“АЕЦ Козлодуй” ЕАД, гр. Козлодуй

ДО ВСИЧКИ КАНДИДАТИ В ПРОЦЕДУРА
ЗА ВЪЗЛАГАНЕ НА ОБЩЕСТВЕНА
ПОРЪЧКА С ОБЕКТ: “ДОСТАВКА НА ДВЕ
СИСТЕМИ ЗА ВИХРОВОТОКОВ КОНТРОЛ
НА ТОПЛООБМЕННИ ТРЪБИ И ОТВОРИ В
КОЛЕКТОРА НА ПАРОГЕНЕРАТОРИ ПГВ-
1000М ”

НАШ № 1282

ДАТА: 13.02.2012

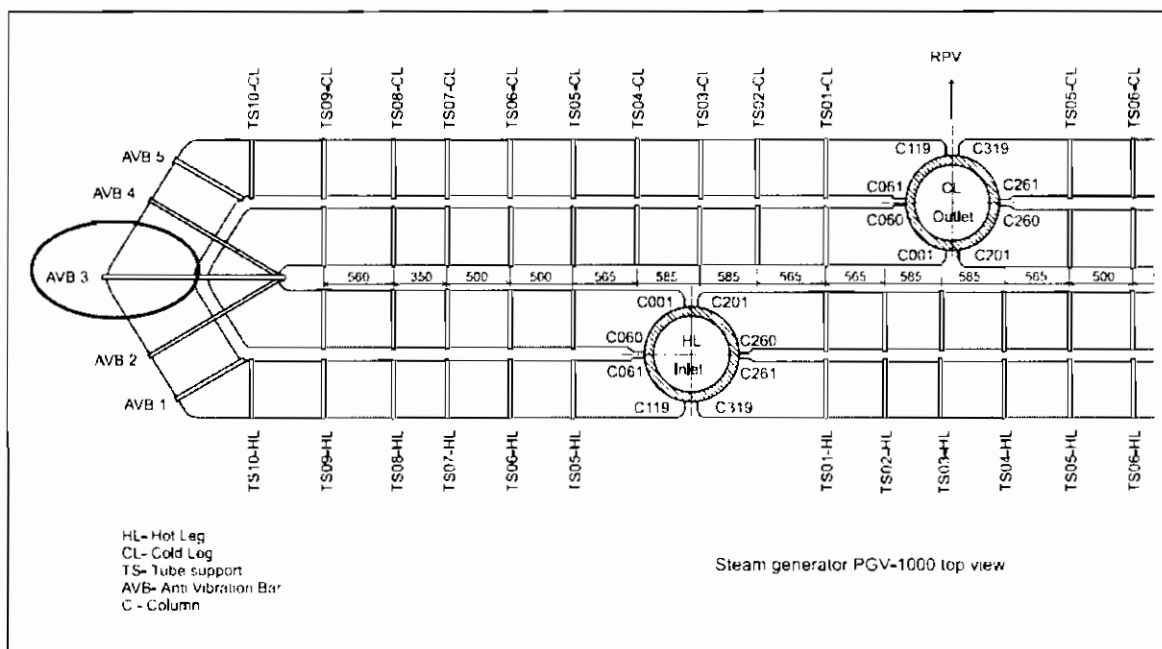
Въпрос № 1: Моля да осигурите повече информация за следното:

Техническо задание - т 2.1.1.2. Манипулаторът трябва да може да придвижва сондата до
AVB#3 вкл.

Отговор № 1: Вихротоков контрол на топлообменни тръби се извършва до AVB 3
(антивибрационна опора) от Горещ колектор и от Студен колектор. (виж схема)
